Oggetto: EDIS84040007 (citare tale riferimento nell'oggetto o nel testo della risposta)
INDIZIONE CONFERENZA DI SERVIZI Pratica Unipass n. 83002310262-02122024-1200 -
[PARTE 1 DI 4] - Comune di Cavaso del Tomba - [SUAP] - COMUNE DI CAVASO DEL
TOMBA - RICHIESTA PARERI/NULLA OSTA/AUTORIZZAZIONI - REALIZZAZIONE
"CICLOPISTA DELLA VALCAVASIA - PERCORSO DA LA PIAVE AL SENTIERO DEGLI
EZZELINI - 1^ STRALCIO PERCORSO PEDONALE_COMUNE_CAVASODELTOMBA_MT

OGGETTO: Parere di competenza in merito al progetto di realizzazione della "Ciclopista della Valcavasia – Percorso da La Piave al Sentiero degli Ezzelini – 1° stralcio pedonale" che ricade nel territorio del Comune di Cavaso del Tomba – Pratica UNIPASS SUAP n. 83002310262-02122024-1200 – Foglio 16 mappali 41, 36, ecc.

OGGETTO: CONFERENZA DI SERVIZI- AUTORIZZAZIONE PAESAGGISTICA AI SENSI DEL D.P.R. N. 31 DEL 13/02/2017 - RICHIEDENTE: COMUNE DI CAVASO DEL TOMBA (TV) - "PROGETTO DI FATTIBILITÀ TECNICA ED ECONOMICA E DELLA VARIANTE ALLO STRUMENTO URBANISTICO (PIANO DEGLI INTERVENTI) PER LA REALIZZAZIONE "CICLOPISTA DELLA VALCAVASIA - PERCORSO DA LA PIAVE AL SENTIERO DEGLI EZZELINI - 1^A STRALCIO PERCORSO PEDONALE" - Pratica UNIPASS - SUAP N. 8300

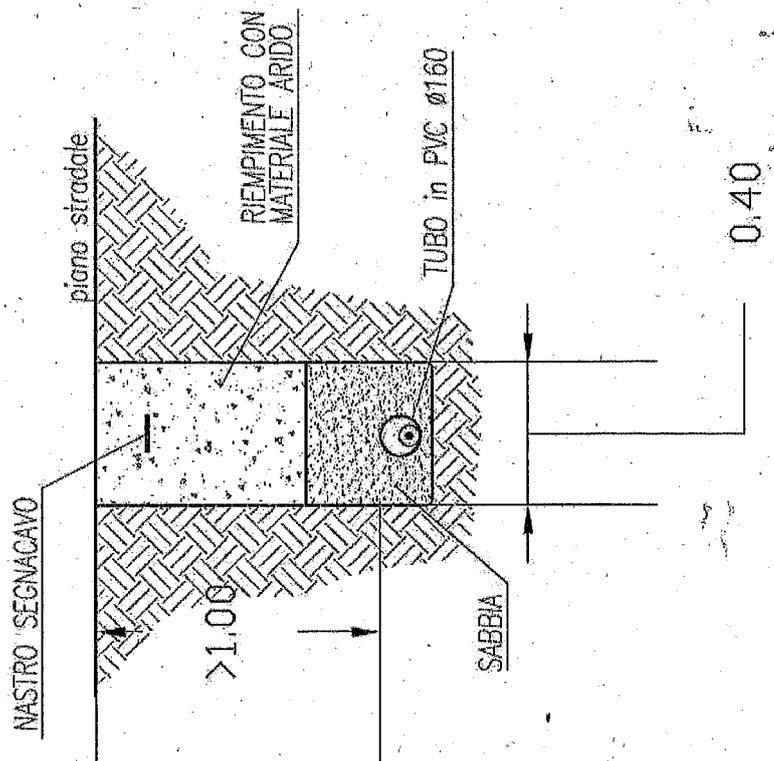
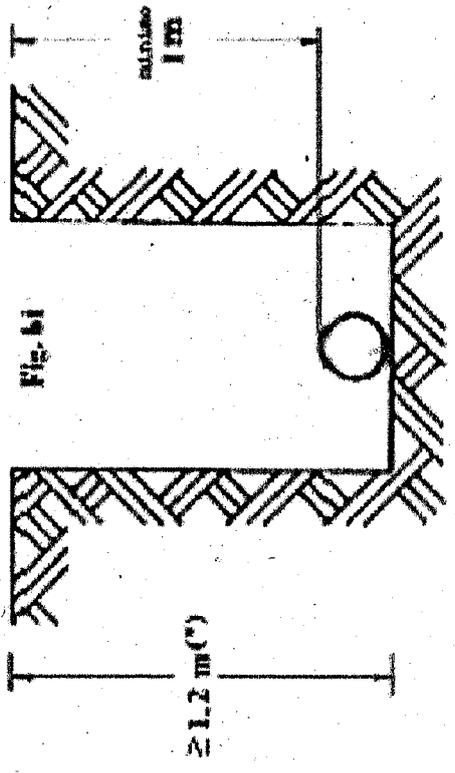
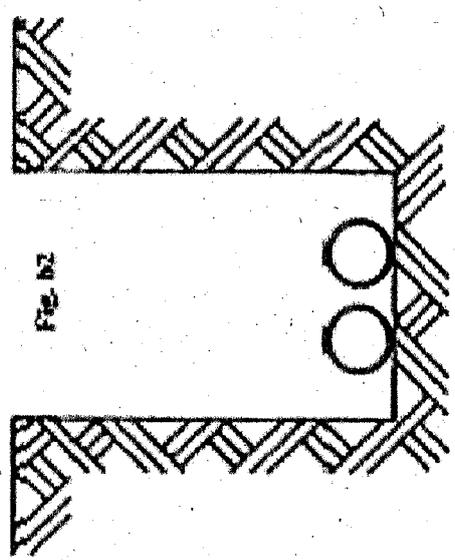
Vi comunichiamo di aver esaminato attentamente la documentazione di progetto. Dall' analisi della stessa, non possiamo che confermare la presenza delle nostre linee interrate di media tensione (20kV) e aerea di bassa tensione (400V) interferenti con le opere da realizzare.

Siamo a proporvi la predisposizione di tubazioni e prolunghie come da planimetria allegata in modo da evitare futuri interventi di scavo all'interno della nuova opera da Voi realizzata e per poter alimentare eventuali future forniture elettriche compresa l'illuminazione del nuovo percorso pedonale.

-POSARE PARALLELAMENTE N°2 TUBAZIONI PVC Ø 160 CON LE PRESCRIZIONI SOTTO INDICATE

-POSARE PROLUNGHE 60X60 CON CHIUSINO ENEL FRONTE ACCESSO ABITAZIONI ESISTENTI, NEL PUNTO DI FORNITURA ILLUMINAZIONE PUBBLICA DELLA CICLABILE E POSARE N° 2 PROLUNGHE 90X90 AGLI ESTREMI DELLE TUBAZIONI PREDISPOSTE

Allegati: Planimetria dei luoghi

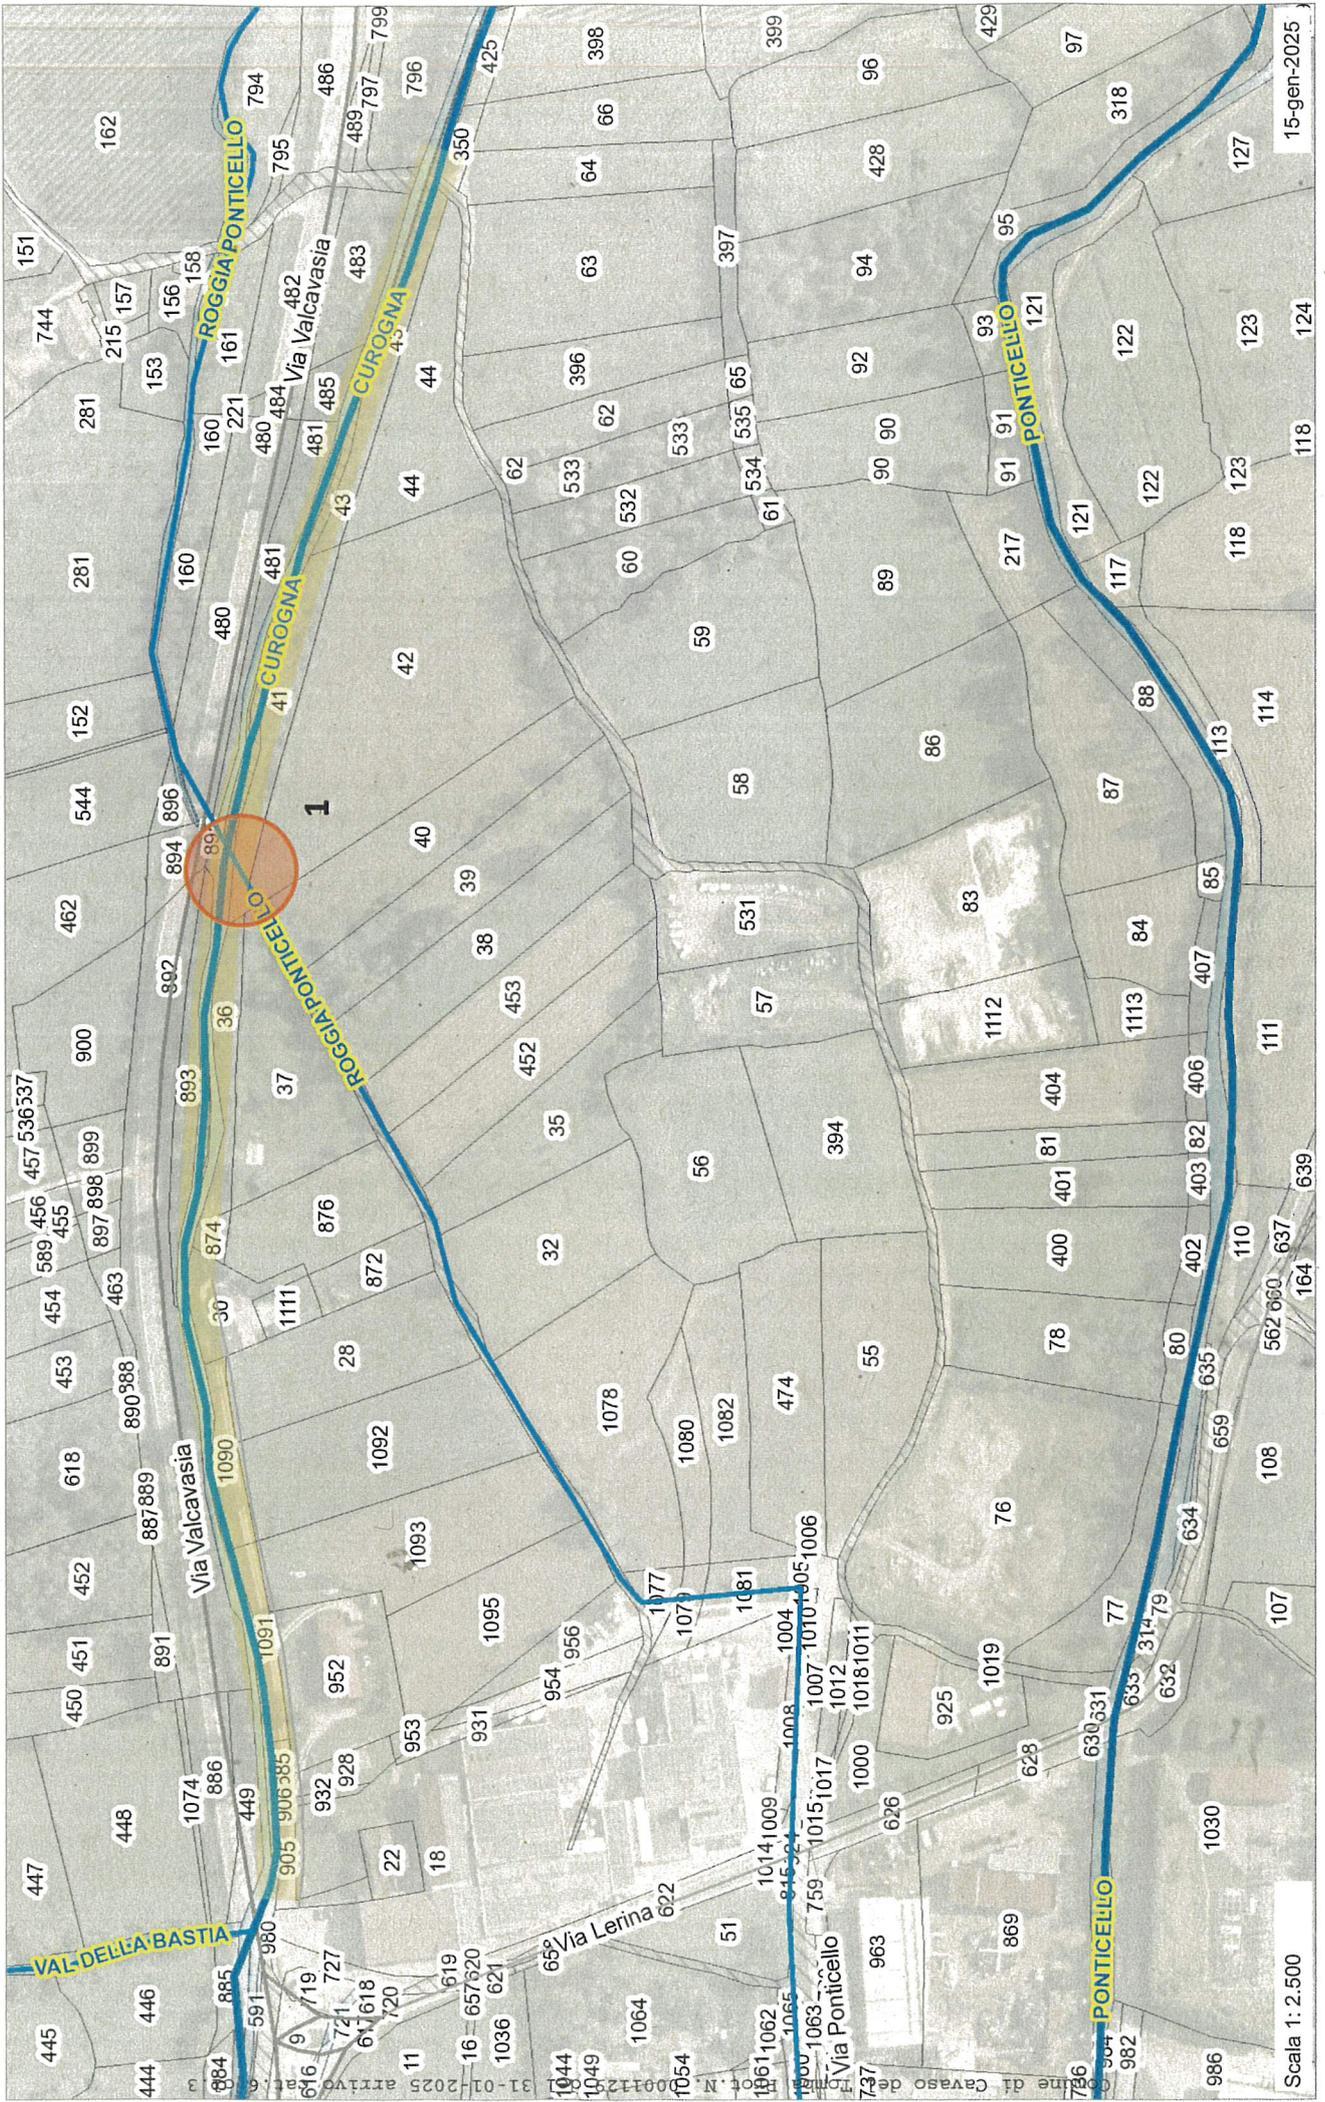
- nell'area interessata dalla realizzazione del percorso ciclopedonale in progetto è presente la Roggia Ponticello, indicata con linea continua di colore azzurro nella planimetria allegata, che attraversa in subalveo il Torrente Curogna per mezzo di una tubazione in calcestruzzo di diametro interno di 100 cm, nei pressi del vertice nord-ovest del mappale 41 (del foglio 16 di Cavaso del Tomba) e che, ai sensi del Regolamento Consorziale per l'esercizio e la

4. tutti gli eventuali attraversamenti con sottoservizi (linee elettriche, cavidotti ecc...) della Roggia Ponticello dovranno essere specificatamente autorizzati tramite specifica istanza da inoltrare al Consorzio; in ogni caso essi dovranno essere realizzati lungo l'asse perpendicolare e avvenire mediante sottopasso o sovrappasso ad almeno 50 cm dall'estradosso della tubazione esistente;
